PLAN LOCAL D'URBANISME

MÉTROPOLE ROUEN NORMANDIE

MODIFICATION N°2 – PPR 2021
PÔLE DE PROXIMITÉ PLATEAUX-ROBEC

> NOTICE DE PRÉSENTATION ET MOTIFS
DES CHANGEMENTS APPORTÉS

c. Suppression de l'emplacement réservé n°005ER13

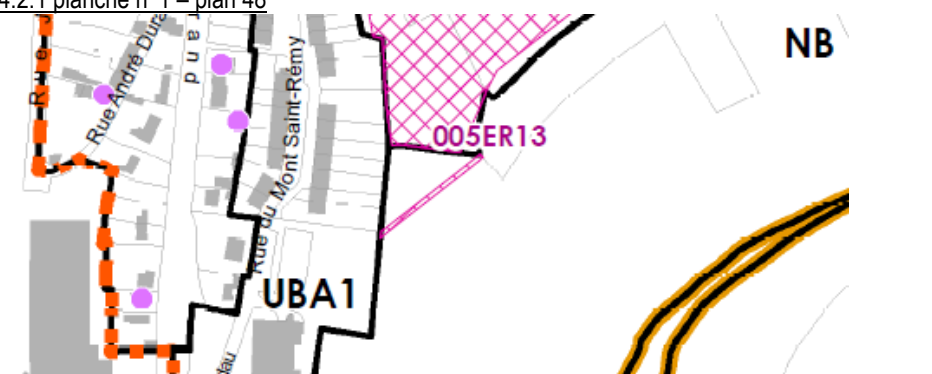
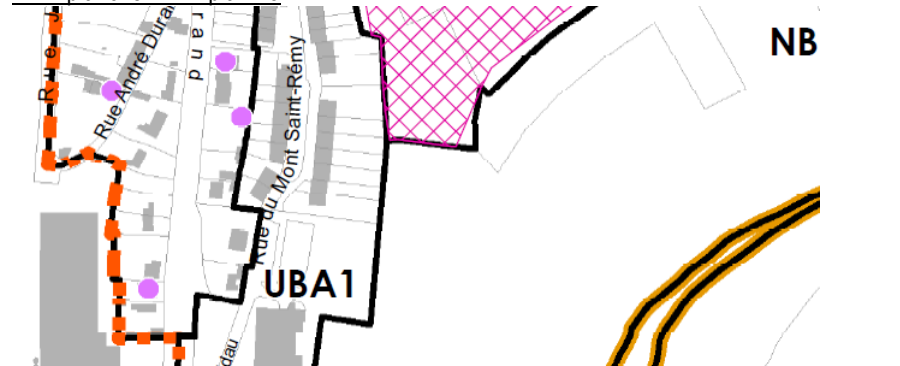
4.2.1 planche n°1 – plan 48 4.2.4.1 liste des emplacements réservés	Suppression de l'emplacement réservé n°005ER13 pour la protection des pelouses calcicoles	Suppression de l'emplacement réservé n°005ER13, impactant la parcelle AI49 (123.309 m²).																																																																																																																																																			
Zone(s) et/ou parcelle(s) concernée(s)	Justification de la modification																																																																																																																																																				
NB / Parcelle AI49	La Métropole Rouen Normandie, bénéficiaire de cet emplacement réservé, est devenue propriétaire de cette parcelle. L'emplacement réservé n°005ER13 n'a donc plus d'intérêt d'apparaître sur la planche n°1 du règlement graphique (plan 48).

f. Patrimoine bâti : ajout de deux protections chemin du Mesnil-Esnard

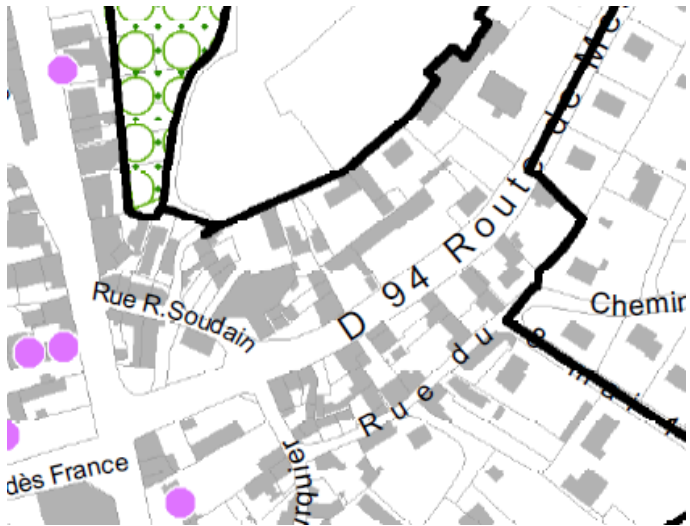
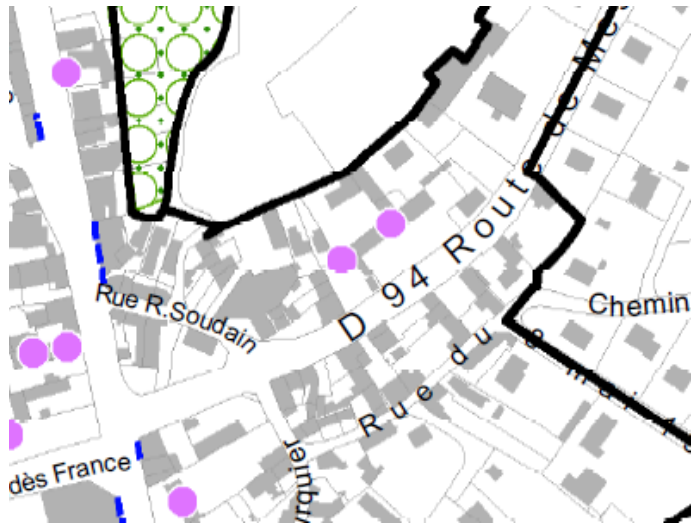
<i>Pièce(s) concernée(s)</i>	<i>Intitulé</i>	<i>Objet de la modification</i>
4.2.1. planche n°1 – plan 48 4.2.4.3 patrimoine bâti	Ajout de protections du patrimoine bâti chemin du Mesnil-Esnard	Identification de deux éléments bâtis bénéficiant d'une protection moyenne au titre du patrimoine bâti, situés aux 109 et 121 chemin du Mesnil-Esnard (parcelles AK328 et AK330) et création de deux fiches patrimoine correspondantes.
<i>Zone(s) et/ou parcelle(s) concernée(s)</i>	<i>Justification de la modification</i>	
UAB / Parcelles AK328 et AK330	Cette modification vise à valoriser les spécificités locales du patrimoine bâti communal, en identifiant les constructions présentant une architecture de qualité, afin d'assurer leur préservation. Ces deux éléments bâtis témoignent de l'histoire de l'édification de l'habitat ouvrier sur le territoire communal, par leur architecture et par les différents matériaux employés, qui empruntent au vocabulaire agricole comme aux constructions industrielles.

a. Patrimoine naturel : ajout de protection des alignements d'arbres bordant les perspectives du château de Belbeuf

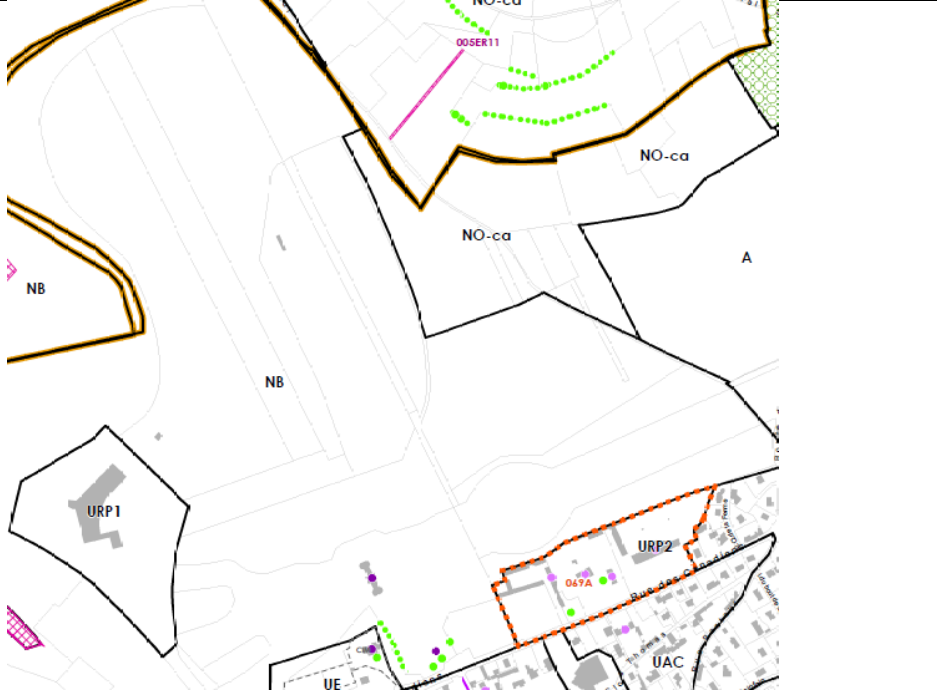
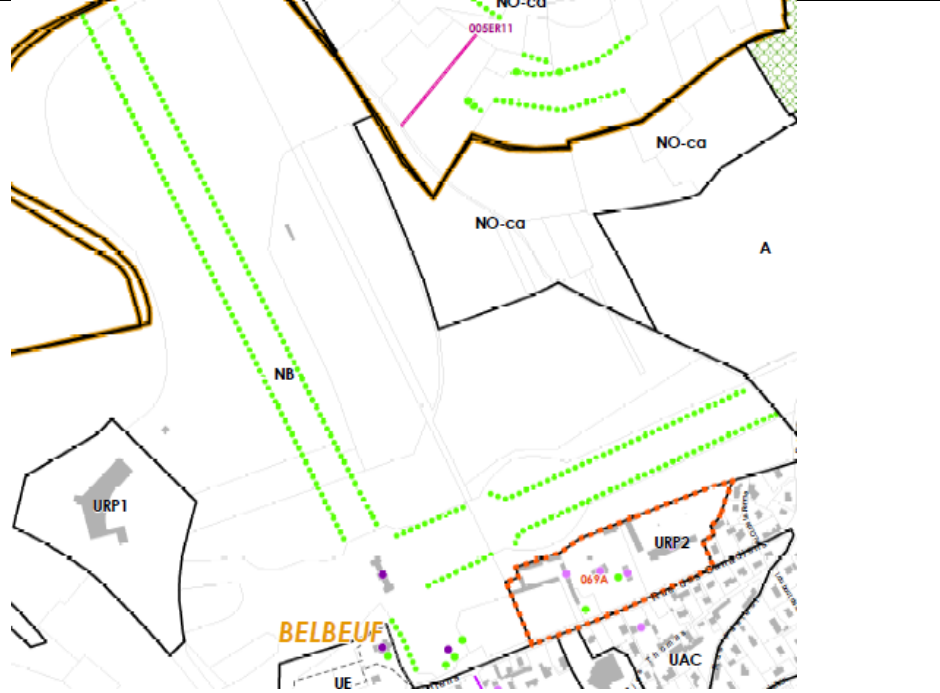
Pièce(s) concernée(s)	Intitulé	Objet de la modification
4.2.1. planche n°1 – plan 57	Ajout de protection du patrimoine naturel : alignements d'arbres bordant les perspectives du château de Belbeuf.	Identification de 4 alignements d'arbres soulignant les perspectives visuelles depuis le château de Belbeuf.
Zone(s) et/ou parcelle(s) concernée(s)	Justification de la modification	
NB / Parcelles A5, A186, A187, A265, A272, A275, A276, A1004	Participant à la valorisation paysagère du site, les alignements de tilleuls soulignant les perspectives visuelles sous forme de « prairies », aménagées autour du château de Belbeuf, sont ainsi protégés pour assurer leur maintien.	
AVANT MODIFICATION		APRÈS MODIFICATION

a. Suppression de l'emplacement réserve n°108ER15

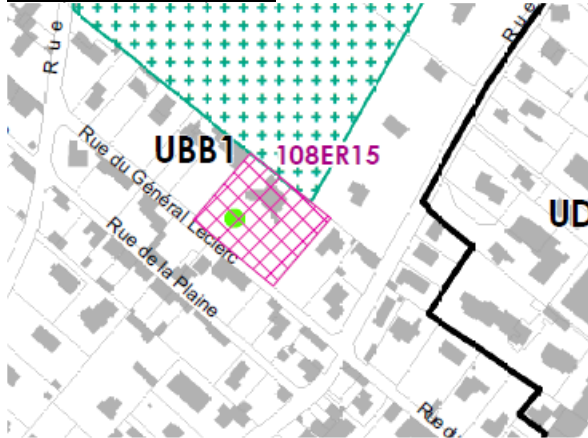
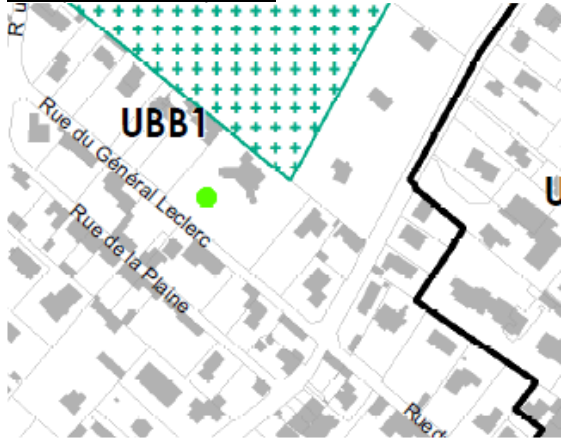
4.2.1 planche n°1 – plan 39 4.2.4.1 liste des emplacements réservés	Suppression de l'emplacement réservé 108ER015	Suppression de l'emplacement réservé 108ER015 destiné à construction de logements sociaux																																																																																																									
Zone(s) et/ou parcelle(s) concernée(s)	Justification de la modification																																																																																																										
UBB1 / Parcelle AW95	Le projet de construction de logements sociaux initialement envisagée sur cette parcelle, sur laquelle est bâtie une maison de maître dans un parc arboré, est inadapté. Par ailleurs, la commune détient déjà la maîtrise foncière de cette parcelle.																																																																																																										
AVANT MODIFICATION		APRÈS MODIFICATION

b. Création d'un emplacement réserve n°108ER18

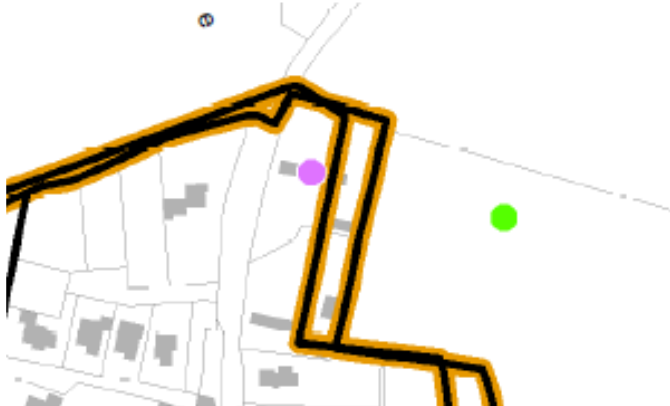
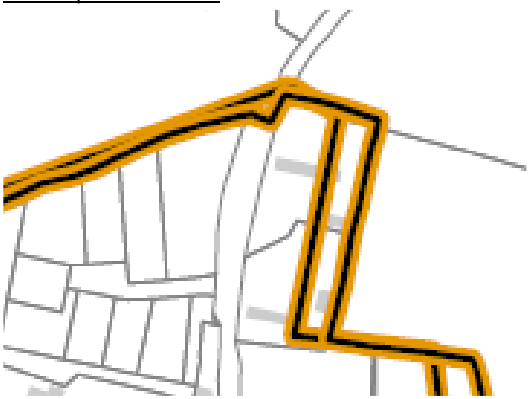
Pièce(s) concernée(s)	Intitulé	Objet de la modification				
4.2.1 planche n°1 – plan 39 4.2.4.1 liste des emplacements réservés	Création d'un emplacement réservé	Création d'un emplacement réservé sur la parcelle AN166, située au 331 route de Darnétal, destiné à la construction de logements sociaux (2 211 m²).				
Zone(s) et/ou parcelle(s) concernée(s)	Justification de la modification					
UBB1 / Parcelle AN166	La modification vise à permettre la réalisation d'une opération de construction de logement social sur cette parcelle de 2.211 m² située en cœur de ville. Cette propriété est d'ores et déjà inscrite dans le Programme d'Action Foncière signé entre la commune et l'EPFN et identifiée par le contrat de mixité sociale. Bénéficiaire : commune.					
AVANT MODIFICATION

RÈGLEMENT GRAPHIQUE – SECTEURS DE MIXITÉ SOCIALE (annexe n°4.2.4.2)

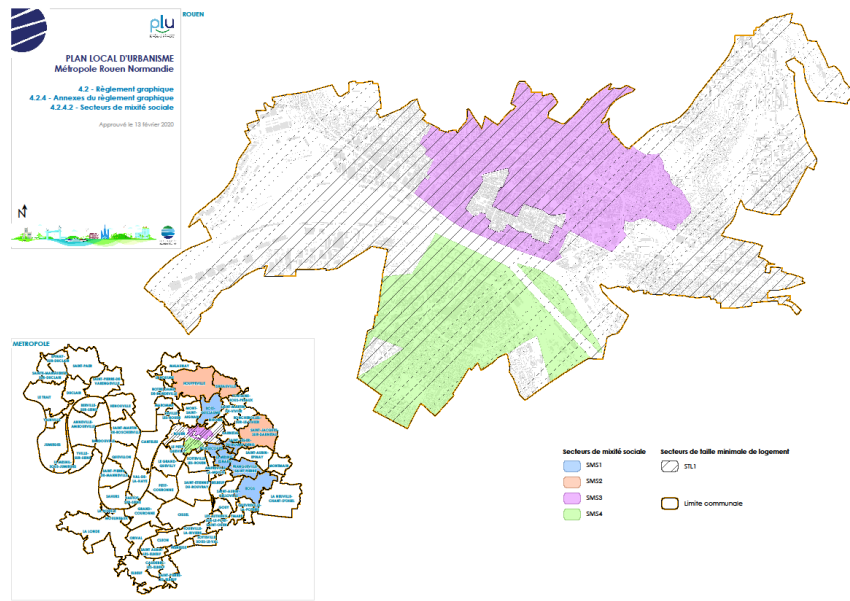
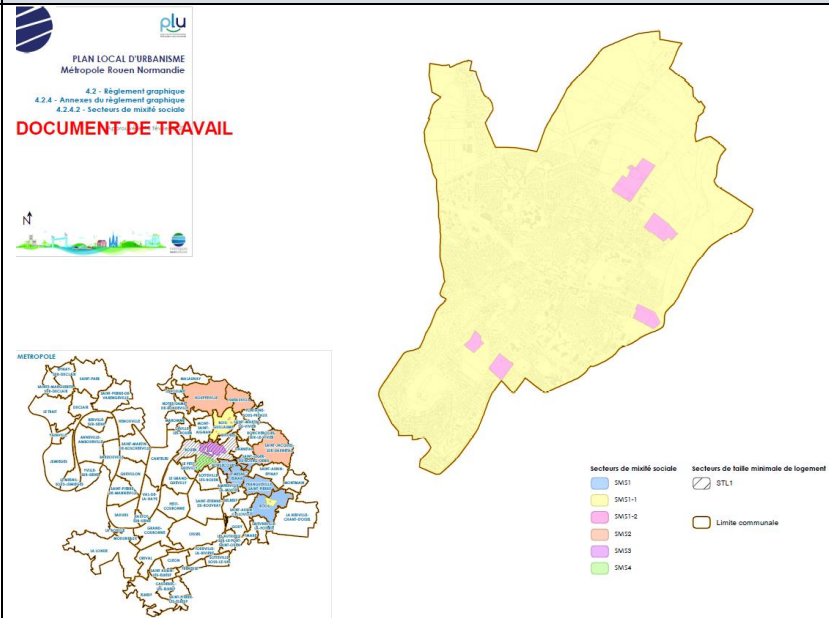
Pièce(s) concernée(s)	Intitulé	Objet de la modification
1. Rapport de présentation, tome 4 : justification des choix : 4.3.2. partie 1 : justification du règlement hors zones 4.1.1 livre 1 : dispositions communes, page 25 4.2.4.2. secteurs de mixité sociale	Secteurs de mixité sociale : création de sous-secteurs	Création de deux sous-secteurs au sein du secteur de mixité sociale n°1 associés à des taux de production de logements spécifiques.
Zone(s) et/ou parcelle(s) concernée(s)	Justification de la modification	
L'ensemble du territoire communal	La modification vise à créer de nouveaux taux de production afin de développer des logements sociaux en plus grand nombre sur le territoire communal. L'objectif est de favoriser la production de logements relevant des dispositifs aidés par l'État, et surtout d'atteindre les objectifs quantitatifs fixés dans le cadre de l'article 55 de la loi SRU, qui précise que 20 % du parc de résidence principales doit correspondre à du logement locatif social. Le taux fixé dans le secteur dit « SMS1 » et applicable sur le territoire de Bois-Guillaume, fixé à 30 %, n'apparaît pas suffisant pour rattraper le retard. Ainsi, deux sous-secteurs « SMS 1-1 » et « SMS 1-2 » sont créés, au sein desquels s'appliqueront respectivement un taux de 40% et 50 % de production de logements sociaux à compter de la construction de 5 logements. Les SMS 1-1 couvrira l'essentiel territoire communal, et le « SMS 1-2 des zones couvertes par des Orientations d'Aménagement et de Programmation. Il est précisé que ces nouvelles dispositions ont d'ores et déjà été inscrites dans les contrats de mixité sociale et leurs avenants signés fin 2020, début 2021.

a. Création d'un secteur UCO-1 au sein d'une zone UCO

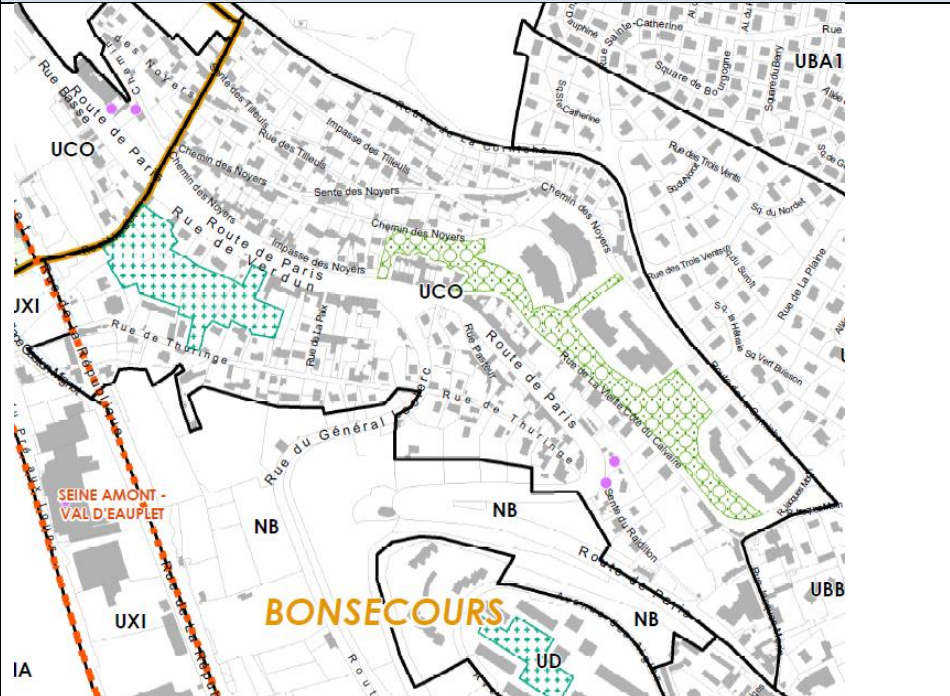
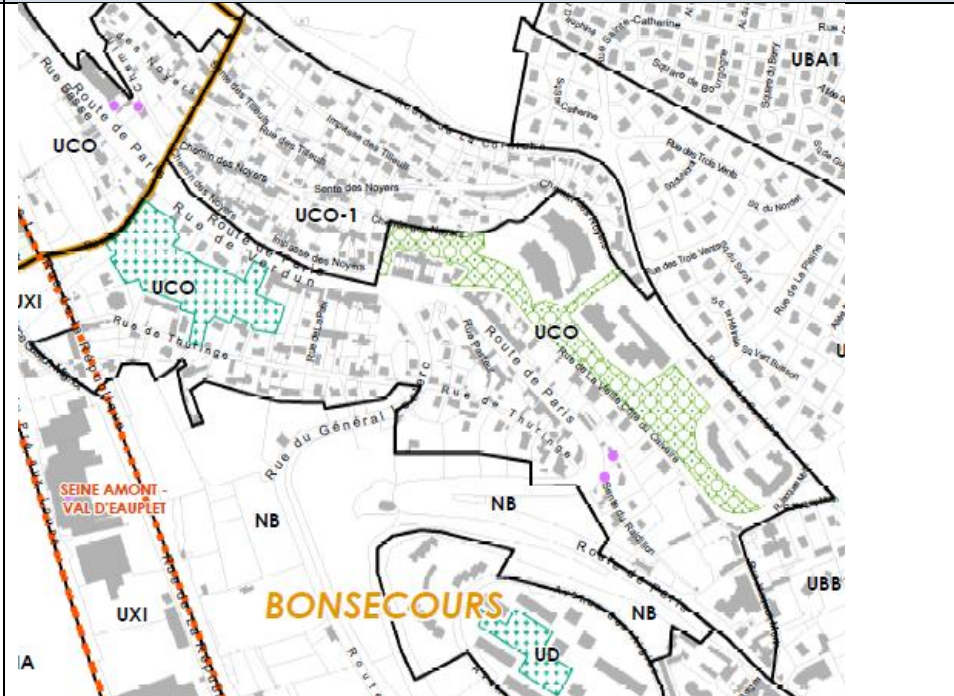
Pièce(s) concernée(s)	Intitulé	Objet de la modification
4.2.1. planche n°1 – plan 47	Modification du zonage	Création d'un secteur UCO-1 au sein d'une zone UCO.
Zone(s) et/ou parcelle(s) concernée(s)	Justification de la modification	
Zone UCO	La modification du zonage vise à limiter la densification pour des raisons de sécurité et de stabilité dans la zone de coteaux « dense » UCO, où il est par ailleurs constaté des problèmes de stationnement et de circulation, liés notamment à la topographie. Par conséquent, un secteur moins dense UCO-1 des coteaux dit « Les Noyers » est créé au sein du périmètre de la zone UCO initialement définie.	
AVANT MODIFICATION		APRÈS MODIFICATION

RÈGLEMENT GRAPHIQUE – SECTEURS DE MIXITÉ SOCIALE (annexe n° 4.2.4.2)

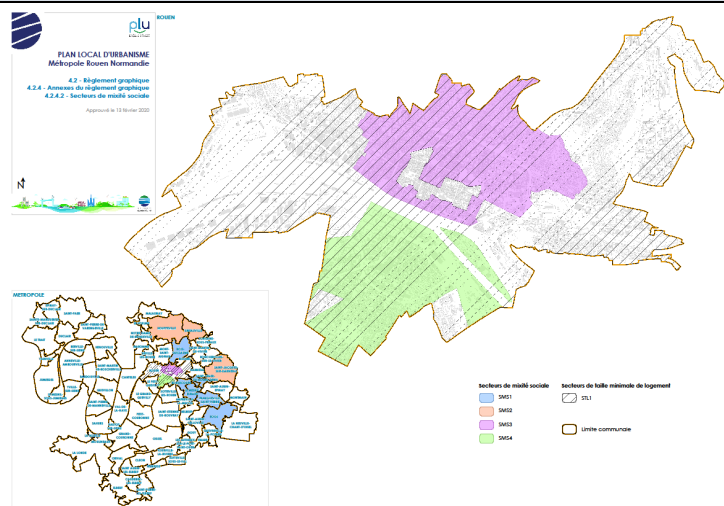
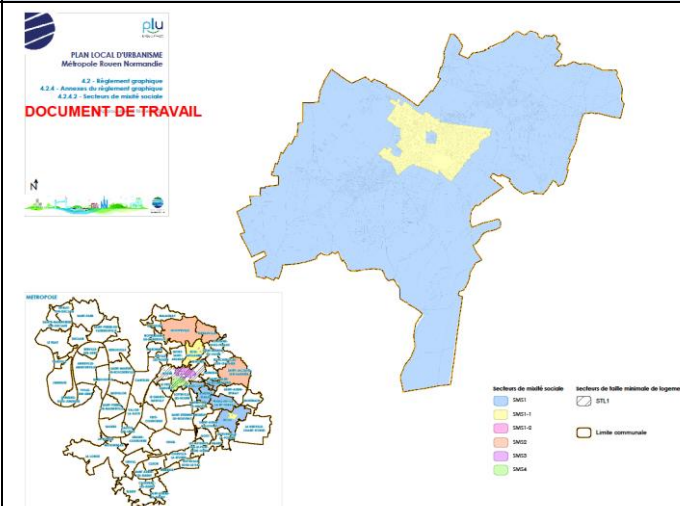
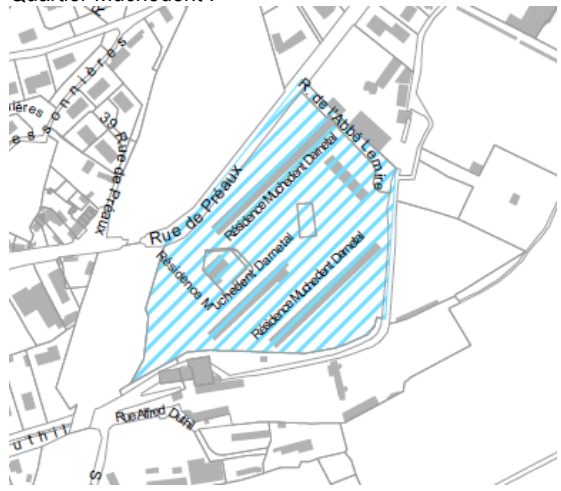
<i>Pièce(s) concernée(s)</i>	<i>Intitulé</i>	<i>Objet de la modification</i>
<p>1. rapport de présentation, tome 4 : justification des choix : 4.3.2. partie 1 : justification du règlement hors zones 4.1.1 livre 1 : Dispositions communes, page 25 4.2.4.2. secteurs de mixité sociale</p>	<p>Secteurs de mixité sociale : création de sous-secteurs</p>	<p>Création de deux sous-secteurs au sein du secteur de mixité sociale n°1 associés à des taux de production de logements spécifiques.</p>
<i>Zone(s) et/ou parcelle(s) concernée(s)</i>	<i>Justification de la modification</i>	
<p>L'ensemble du territoire communal</p>	<p>La modification vise à créer de nouveaux taux de production afin de développer des logements sociaux en plus grand nombre sur le territoire communal. L'objectif est de favoriser la production de logements relevant des dispositifs aidés par l'État, et surtout d'atteindre les objectifs quantitatifs fixés dans le cadre de l'article 55 de la loi SRU, qui précise que 20 % du parc de résidence principales doit correspondre à du logement locatif social. Le taux fixé dans le secteur dit « SMS1 » et applicable sur le territoire de Bois-Guillaume, fixé à 30 %, n'apparaît pas suffisant pour rattraper le retard. Ainsi, deux sous-secteurs « SMS 1-1 » et « SMS 1-2 » sont créés, au sein desquels s'appliqueront respectivement un taux de 40% et 50 % de production de logements sociaux à compter de la construction de 5 logements. Les SMS 1-1 couvrira l'essentiel territoire communal, et le « SMS 1-2 des zones couvertes par des Orientations d'Aménagement et de Programmation. Il est précisé que ces nouvelles dispositions ont d'ores et déjà été inscrites dans les contrats de mixité sociale et leurs avenants signés fin 2020, début 2021.</p>

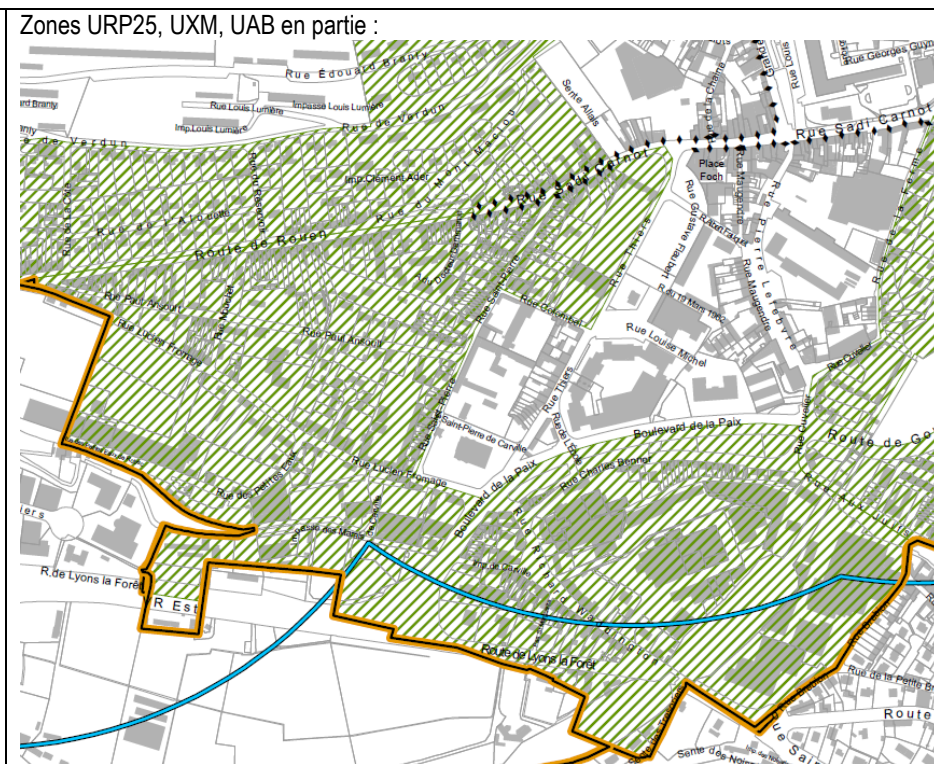
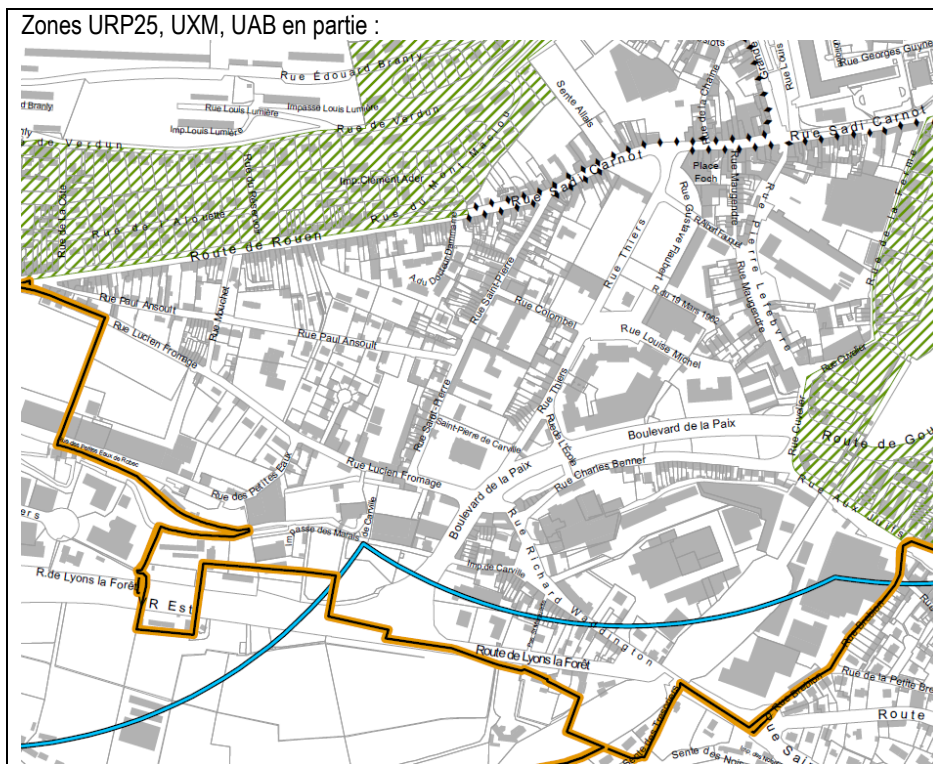
<i>Pièce(s) concernée(s)</i>	<i>Intitulé</i>	<i>Objet de la modification</i>
4.2.2 Planche n°2 – plan 43	Maîtrise de la morphologie urbaine / hauteurs	Délimitation d'un périmètre dérogatoire fixant des règles de hauteurs particulières à destination des nouvelles constructions : <ul style="list-style-type: none"> - Quartier Muchedent : modification de la hauteur graphique actuellement fixée à 14 mètres et R+2+C ou A, vers une hauteur graphique à 11 mètres et R+1+C ou A sur le secteur. - Extension de la disposition dérogatoire de hauteur graphique à 14 mètres et R+2+C ou A sur les zones URP25, UXM, UAB en partie centre-ville (route de Rouen côté droit, rue Sadi Carnot jusqu'à l'HDV, rue Thiers, rue Colombel, rue Saint Pierre, rue Lucien Fromage, Boulevard de la Paix, zones actuellement assujetties à une hauteur de 17 mètres et R+3+C ou A.
<i>Zone(s) et/ou parcelle(s) concernée(s)</i>		<i>Justification de la modification</i>

Quartier « Muchedent », zones URP 25, UXM, UAB en partie		Afin d'encadrer la pression foncière, des zones dérogatoires de « hauteur selon le bâti environnant » ont été délimitées pour garantir l'insertion des nouvelles constructions en tenant compte des hauteurs du tissu bâti existant. Ces secteurs délimités concernent le quartier « Muchedent » ainsi que sur les zones URP25, UXM, UAB.
<i>AVANT MODIFICATION</i>		<i>APRÈS MODIFICATION</i>
Quartier Muchedent : 		Quartier Muchedent :
